# 改善箇所説明図

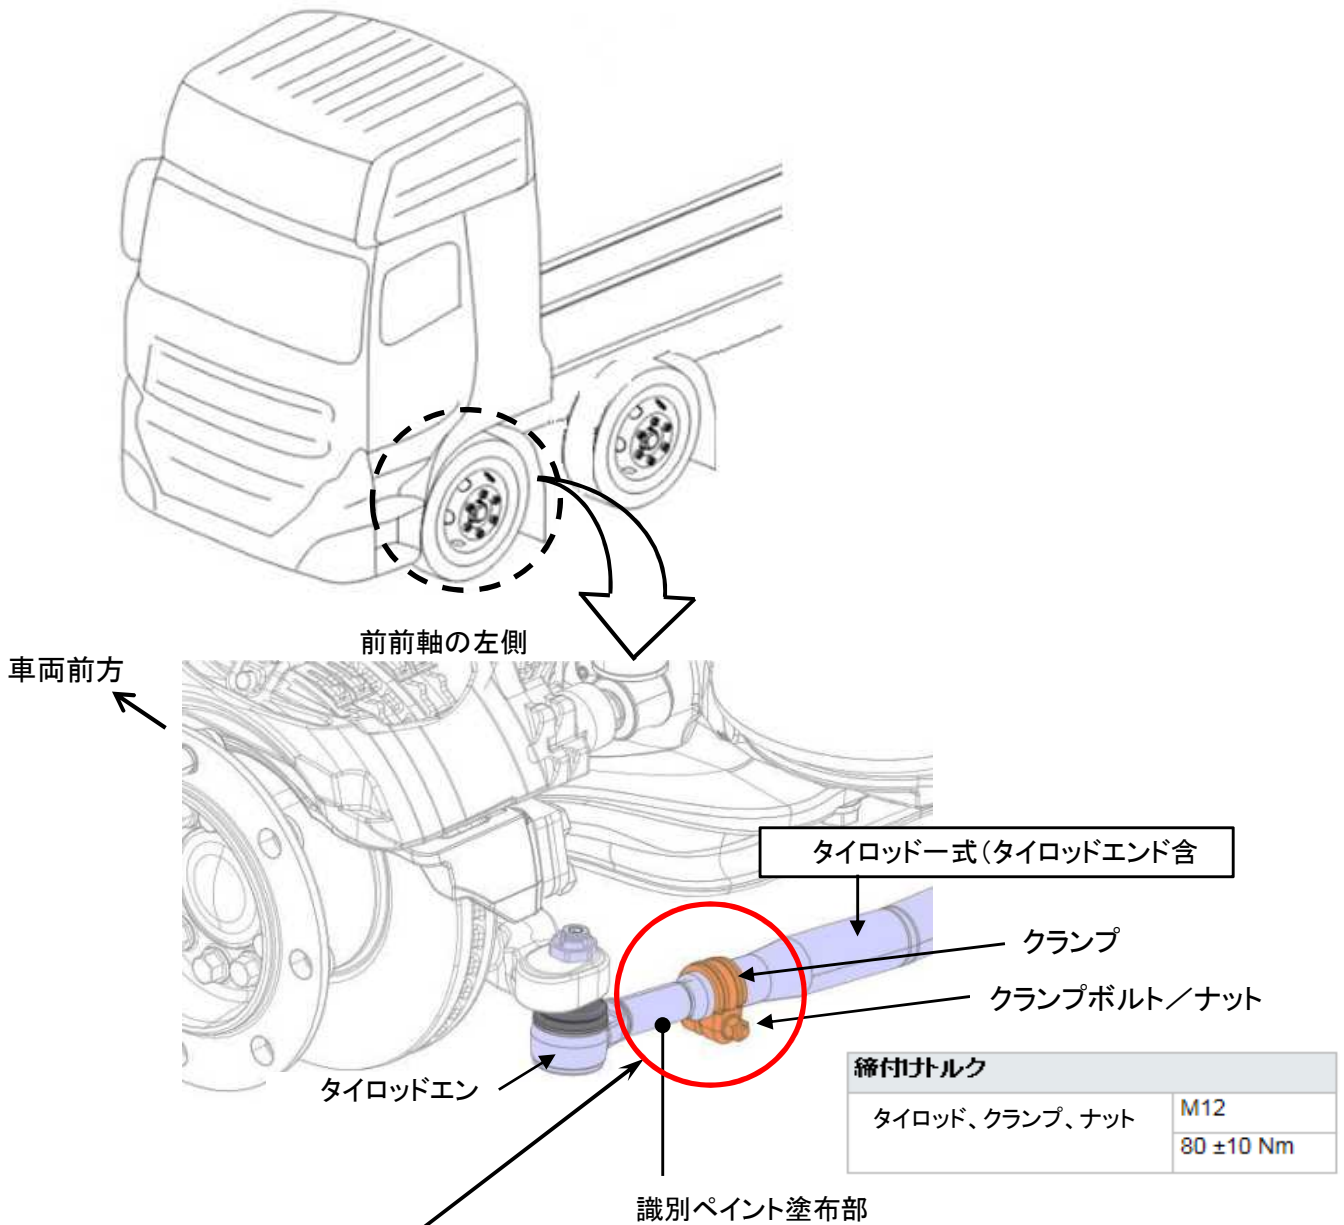
低床式2軸の大型トラックのかじ取り装置において、前前軸タイロッド左側のクランプボルト/ナットの締付けトルクが不適切なため、クランプの締付力が低下するものがある。そのため、タイロッドエンド部のねじ部にガタが生じ、泥水や融雪剤などが浸入し、そのままの状態で使用を続けると、タイロッドエンド部のねじ山が損傷して、最悪の場合、タイロッドエンド部からタイロッドが抜けて操舵不能になるおそれがある。

全車両、前前軸タイロッド一式を良品と交換する。

注：  は、交換する部品を示す。

識別: 作業完了車には、左タイロッドエンドのシャフト部下面に白ペイントを塗布する。
